MODIFICATION DES ESPACES AÉRIENS ET DES PROCEDURES D'APPROCHES CHAMBÉRY – HIVER 2022/2023

Les espaces suivants sont modifiés au
01 DEC 2022 :

1 Fusion CTR 1 & 2

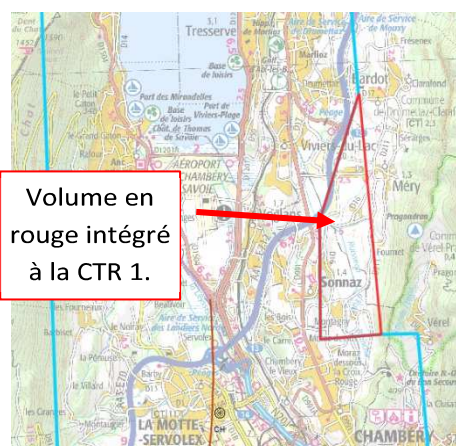
Une non-conformité réglementaire contraint le SNA-CE à supprimer l'actuelle CTR 2. Ce volume est étendu jusqu'au sol et intégré à la CTR 1.

Volume en rouge intégré à la CTR 1.

2 Limite nord CTR 1 CHAMBERY

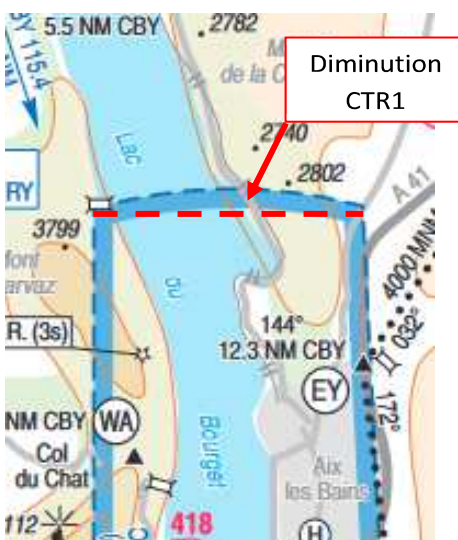
La limite nord de la CTR de Chambéry est réajustée en vue de la création d'une nouvelle CTR 2 cf. 3 pour la nouvelle procédure d'approche (RNP AR).

Les modifications de CTR entrent en vigueur par SUP AIP n°245/22 le 01 DEC 2022 en attendant la publication permanente par le SIA au 20 avril 2023

3 Nouvelle CTR 2 CHAMBERY

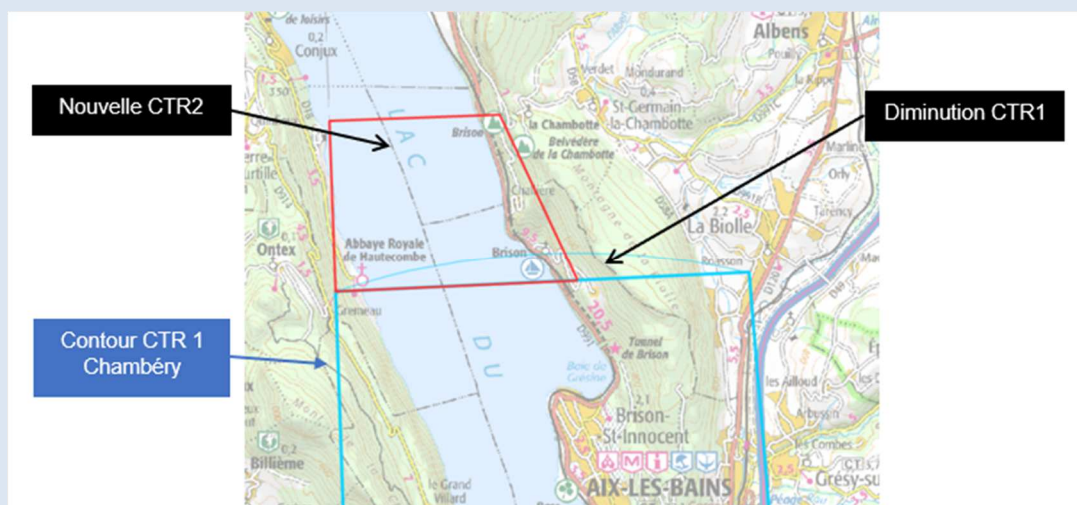
Dans le cadre de la mise en œuvre d'une nouvelle approche (cf. plus bas), il a été nécessaire de créer une nouvelle CTR au nord de la CTR 1 actuelle pour garder une séparation de 500ft avec l'espace aérien contrôlé car cette nouvelle procédure a un plan de descente plus faible.

Plancher et plafond : identique à CTR 1 (SFC – 3500ft ASML ou 1000ft ASFC)

Période d'activation : identique à CTR3, à savoir : activable du 2^{ème} vendredi de décembre (09DEC22) au deuxième lundi d'avril (10AVR23), du vendredi 00h00 UTC au lundi 10h59 UTC + le 2 janvier.

4 TMA Temporaire CHAMBERY

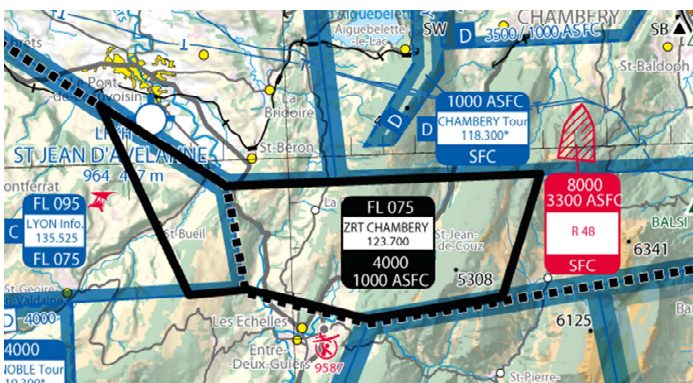
La trajectoire d'API de la nouvelle approche RNP AR passe par la vallée des Echelles et nécessite la création d'une nouvelle portion de TMA. Le SNA-CE souhaite passer par une phase d'expérimentation avec l'emploi d'une TMA Temporaire pour cette portion d'espace avant la création d'une TMA.

La TMA Temporaire a les mêmes conditions d'accès qu'une TMA de classe E et est active uniquement pendant la saison charter neige (lorsque les TMA 1, 2 et 3 sont de classe D).

Plancher : 4000ft AMSL ou 1000ft ASFC

Plafond : FL 75
